| Änderungen | | Datum | Name | Bezeichnung: Umbau Peiker ML-61 | Blattzahl: |

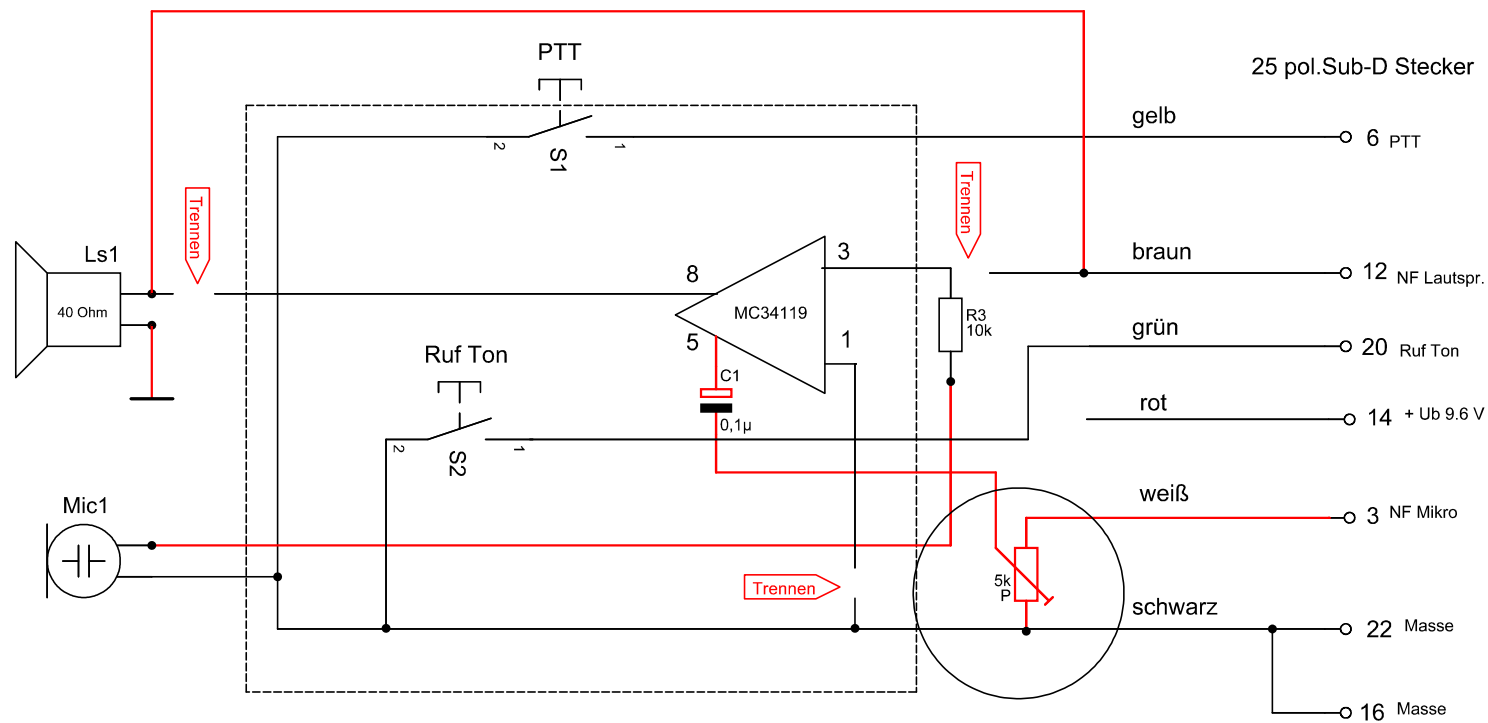
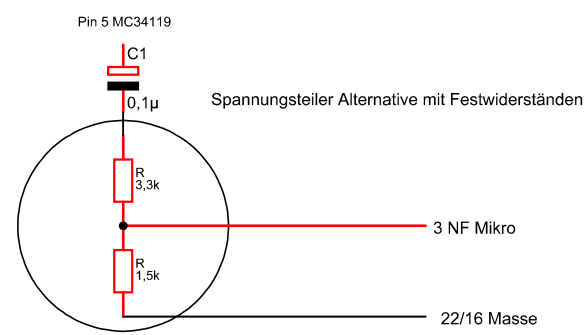
Die rot eingezeichnete Leitungen und Bauteile müssen zusätzlich eingebaut werden.
